改善箇所説明図

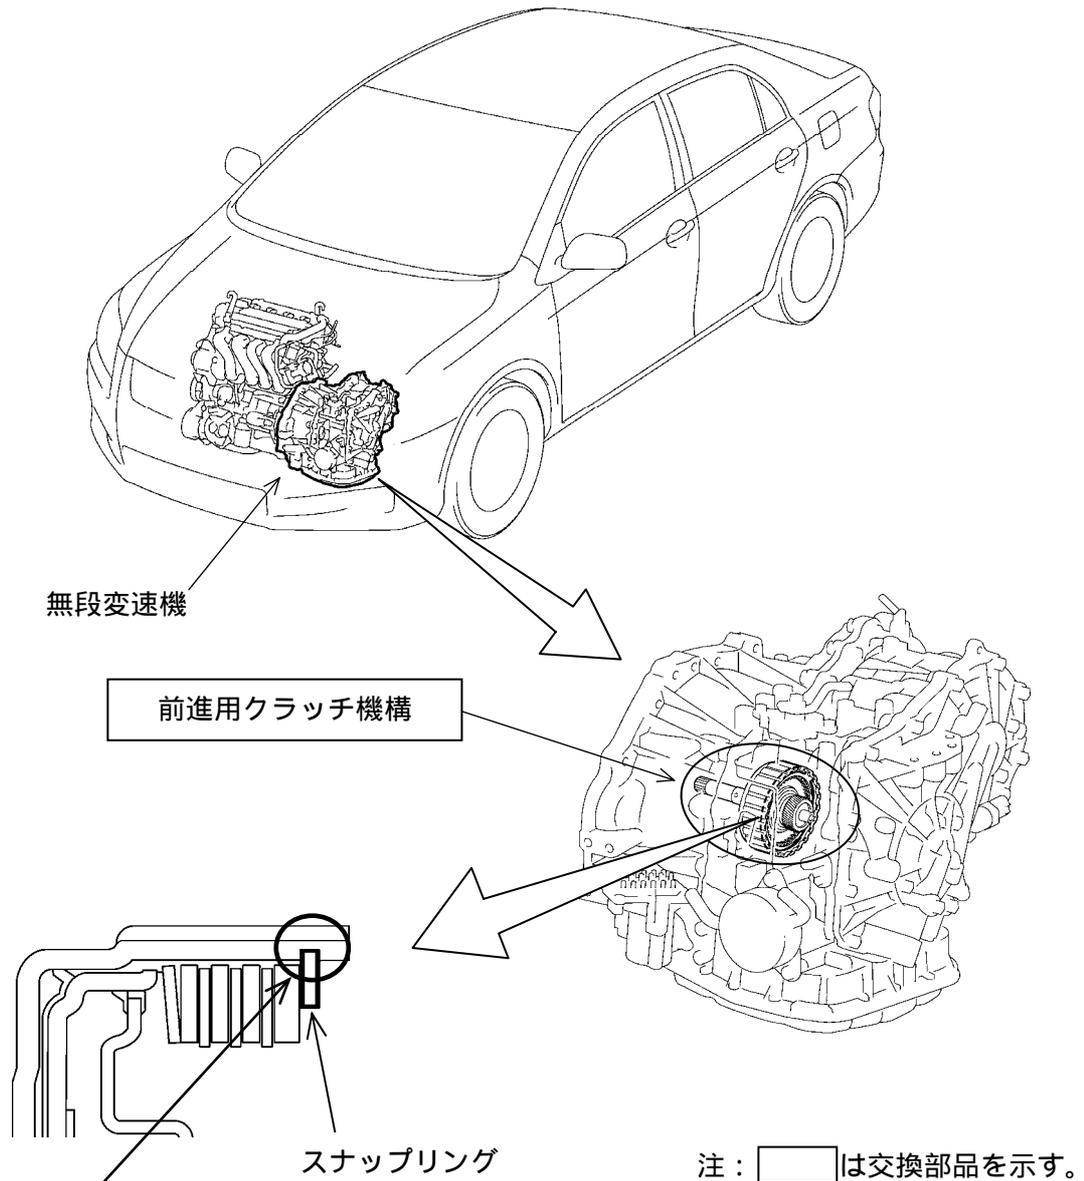
基準不適合発生箇所

無段変速機の前進用クラッチ機構において、クラッチを保持しているスナップリングの取付溝部の加工が不適切なため、急な加減速を繰り返すと当該スナップリングが取付溝部から外れることがある。そのため、クラッチが滑り加速不良となり、そのまま使用を続けると、クラッチが摩滅して前進できなくなるおそれがある。

改善の内容

全車両、無段変速機の製造番号を確認し、該当するものは当該前進用クラッチ機構を良品に交換する。

識別：改善済車両にはエンジンルーム内の右サスペンションタワー上面に黄色ペイントを塗布する。
